Straatnaamgeving Radboud Universiteit Nijmegen

raadsvoorstel d.d. 11 oktober 2022 (79/2022)

6 oktober 2007

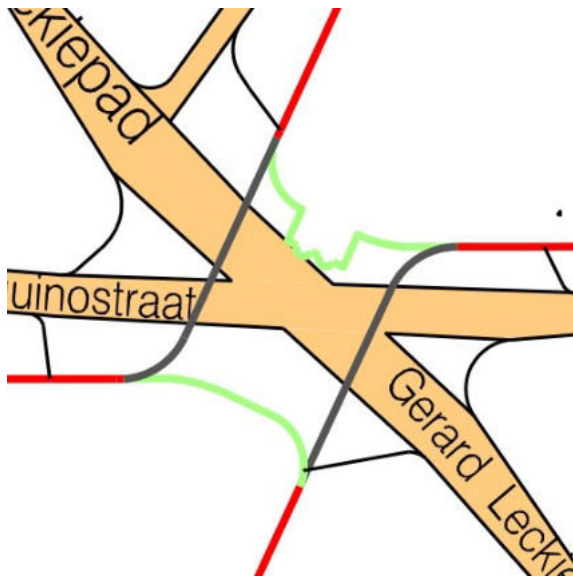
Vanaf het begin van de jaren negentig wordt dit pad al het Disveldpad genoemd. Deze naam stond vermeld op het 'illegale' straatnaambord dat in 2018 is verdwenen. Meer dan 30 jaar is verzuimd deze naam formeel vast te stellen.

De keuze voor de toevoeging van de voor-naam is niet onderbouwd. Het pad staat in de volksmond bekend als 'het Disveldpad'. Gelet op de voorgestelde naam Gerard Leckiepad voor een nabijgelegen pad kan dezelfde voor-naam bij het Disveldpad beter weggelaten worden.

Op de tekening bij het voorstel is aan de kant van de Houtlaan verzuimd om het westelijke deel van het pad bij de naamgeving te betrekken. Het Disveldpad heeft nooit deel uitgemaakt van het Buytendijkpad. De informatie in het raadsvoorstel (zie 'Argumenten', onder 4.1) is dan ook niet juist.

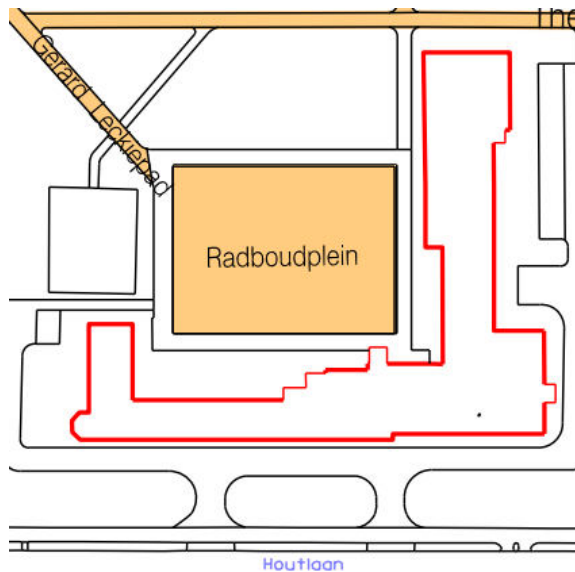
Er is verschil tussen vindbaarheid en bereikbaarheid. De naamgeving van de openbare ruimte is primair bedoeld voor de vindbaarheid. Een verblijfsobject behoort een adres te hebben aan de openbare ruimte waaraan de hoofdingang ligt. Bij het adres Houtlaan 4 Nijmegen is dit niet het geval.

Dit kan worden rechtgezet door aan verblijfsobject ID 0268010000008249 met het (hoofd) adres Houtlaan 4 Nijmegen ook het (neven)adres Radboudplein 1 Nijmegen toe te kennen. Hierbij is geen sprake van hernoeming. Bij hoofd- en nevenadressen gaat het om één en hetzelfde verblijfsobject.

tekeningnummer 576187 – versie 1 (detail)

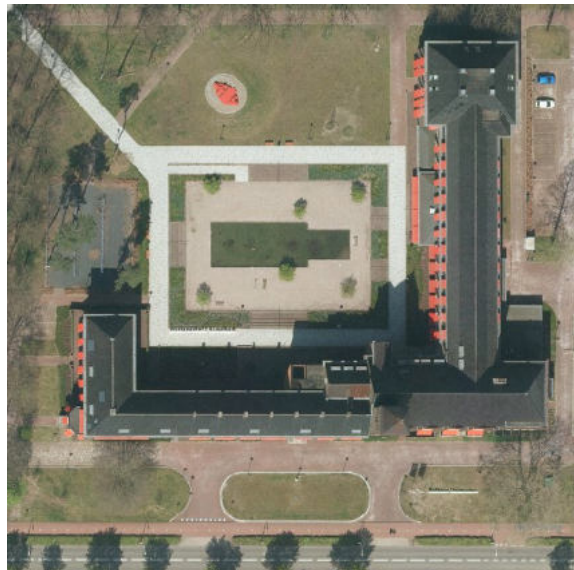
Is er wel sprake van een plein? Waarom is het bestrate gedeelte rondom het 'plein' niet bij de naamgeving betrokken? Het Gerard Leckiepad sluit niet naadloos aan op het Radboudplein. Het pad in noordelijke richting dat aansluit op het Roos en Boukijepad, is naamloos.

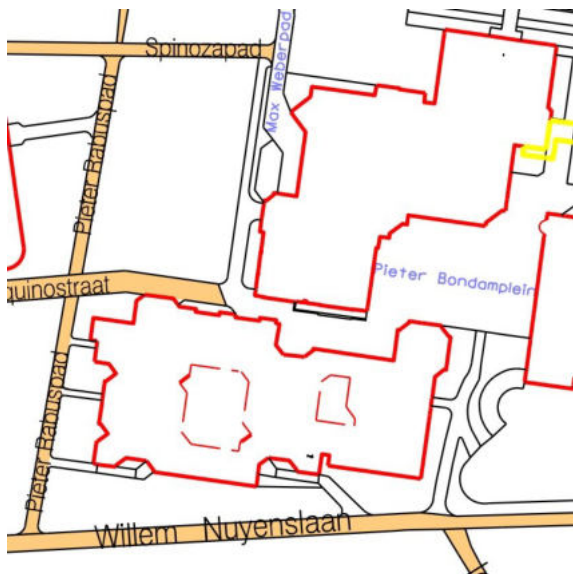
De hoofdingang van het Spinozagebouw, Montessorilaan 3, Nijmegen, komt fysiek aan het Spinozapad te liggen. Een huisnummer aan het Spinozapad zou in dit geval logischer zijn. In het raadsvoorstel staat niets over een mogelijke adreswijziging en de voor- en nadelen hiervan.
